**Monsieur Serge Crevoisier – La Creuse
Protection d'un captage privé à Servance**

Avis et propositions de l'hydrogéologue agréé

Août 2019

Figure 6 : Coupe schématique du principe de fossé à créer

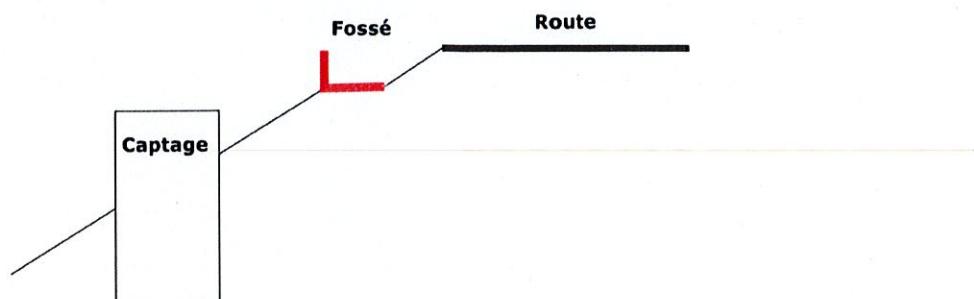
Lors de ma visite, l'ouvrage n'était pas protégé de manière efficace, notamment en raison du manque d'étanchéité générale.

- L'étanchéification des raccords des deux réhausses supérieures depuis l'intérieur du puits (les deux réhausses inférieures sont constamment immergées),
- La pose sur la rehausse supérieure d'un capot métallique (type inox ou fonte) verrouillable avec joint caoutchouc d'étanchéité et cheminée d'aération,
- La matérialisation par une clôture (type fils barbelés ou grillage) d'un périmètre rectangulaire d'environ 15 m² (5 m le long de la route et 3 m perpendiculairement à la route),
- La mise en place d'un dispositif de fossé étanche entre la route et le captage sur un linéaire d'environ 10 m, centré sur l'ouvrage, selon le principe du schéma ci-dessous. L'objectif étant d'éviter que les eaux de ruissellement en provenance de la route ne s'infiltrent autour de l'ouvrage.
